Zamawiający: **Miasto i Gmina Mordy, 08-140 Mordy, ul. Kilińskiego 9**

**Wyjaśnienie nr 2 do specyfikacji istotnych warunków zamówienia.**

Dotyczy: postępowania przetargowego o udzielenie zamówienia publicznego na wykonanie zadania pod nazwą: „**Budowa kolektorów słonecznych na terenie Miasta i Gminy Mordy**”  
Nr ogłoszenia w BZP 209548 - 2015 data zamieszczenia 14.08.2015.

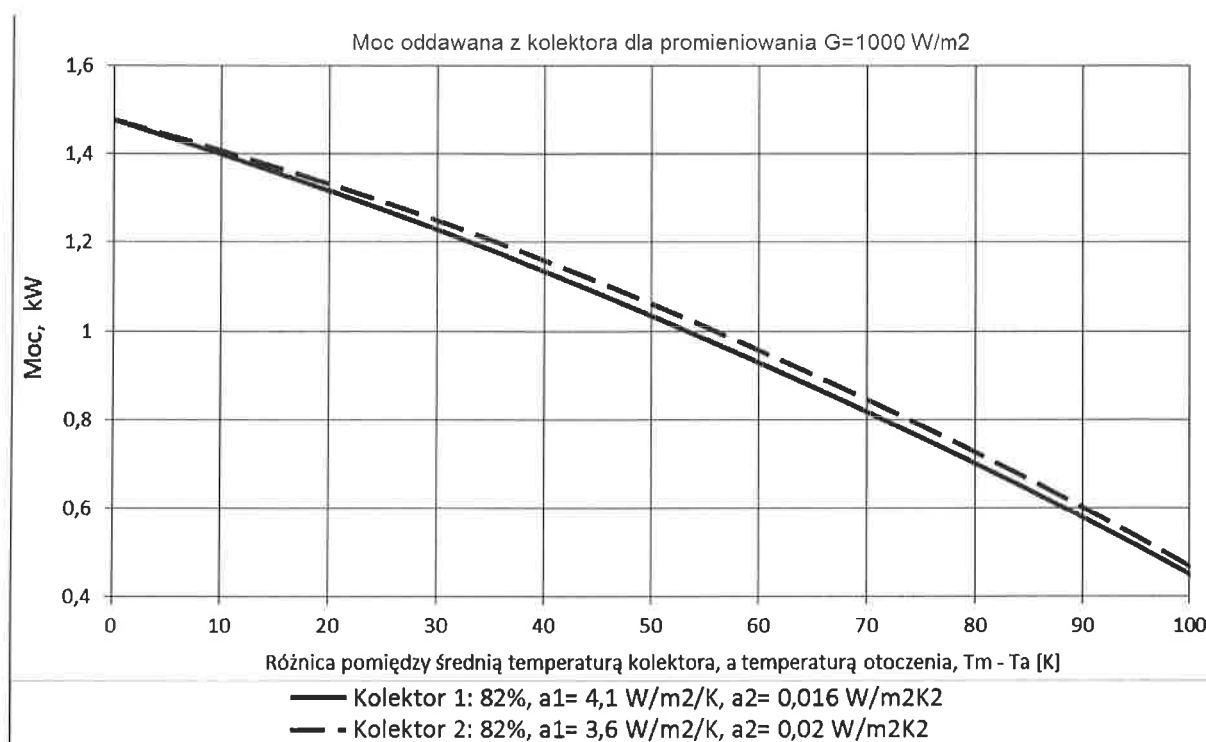
**2. Prosimy o potwierdzenie, że Zamawiający dopuszcza do zastosowania kolektor słoneczny, który spełnia wszystkie pozostałe wymagania, oraz spełnia następujące wymagania w zakresie współczynników strat dla kolektora słonecznego odniesionych do powierzchni czynnej:**

- współczynnik  $a_1$  nie większy niż  $3,5 \text{ W}/(\text{m}^2\text{K})$ ,
- współczynnik  $a_2$  nie większy niż  $0,02 \text{ W}/(\text{m}^2\text{K}^2)$ .

Pytanie wynika z tego, że o stratach własnych kolektora najbardziej decyduje współczynnik  $a_1$ . Znaczne obniżenie wartości tego współczynnika, nawet przy nieznacznie większym współczynniku  $a_2$ , wskazuje na korzystnie uwarunkowania budowy kolektora oraz na wysoce skuteczną izolację. Kolektor o powyższych współczynnikach strat generuje wyższą moc w każdych warunkach eksploatacyjnych aniżeli kolektor o współczynnikach podanych w opisie przedmiotu zamówienia, co obrazuje poniższy wykres:

Ad.2. Zamawiający dopuszcza możliwość zastosowanie takiego kolektora słonecznego. Sprawność optyczna nie może być mniejsza niż 82 %, a współczynnik strat a2 apertury - nie większy niż 0,02 Wm<sup>2</sup>/K<sup>2</sup>.
